设计更改通知单

项目名称	娄底职业技术学院基础能力建设项目体育馆建设工程EPC总承包	设计号	2021-00-13	通知单编号	
子项名称		专业	结构	附图张数	
更改原因	<input type="checkbox"/> 外部审核要求更改 <input checked="" type="checkbox"/> 建设单位要求更改 <input type="checkbox"/> 设计原因要求更改 <input type="checkbox"/> 其他				
涉及专业	<input type="checkbox"/> 总图 <input type="checkbox"/> 建筑 <input checked="" type="checkbox"/> 结构 <input type="checkbox"/> 给排水 <input type="checkbox"/> 暖通空调 <input type="checkbox"/> 电气				
涉及专业的相关变更单号

更改内容：1、原钢结构屋顶下1轴~4轴x D轴~J轴新增设备平台，具体修改如下；

① 吊杆节点大样图

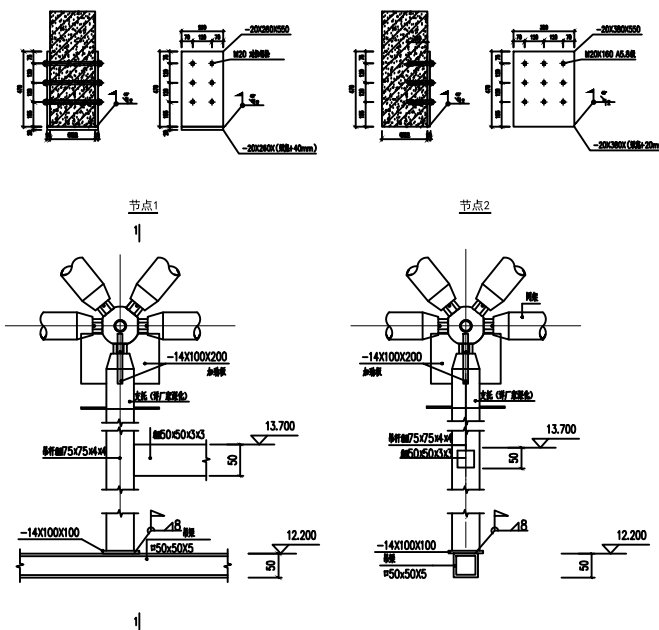
1. 吊杆、吊杆、吊杆材料均为Q355B。
 2. 吊杆新增密封盖板，尺寸50x50x5。

② 吊杆节点大样图

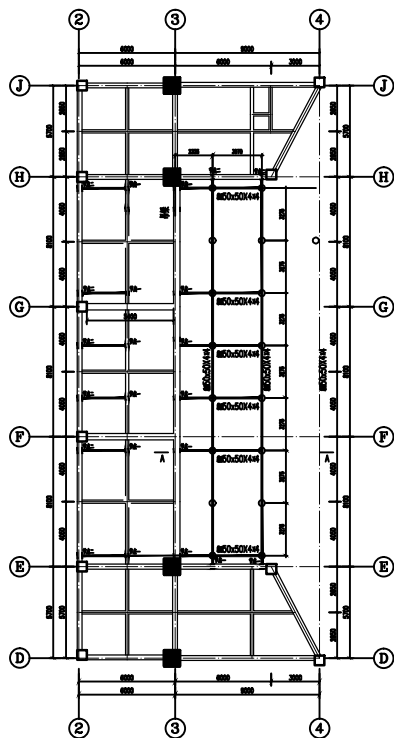
1. 吊杆、吊杆、吊杆材料均为Q355B。
 2. 吊杆新增密封盖板，尺寸50x50x5。
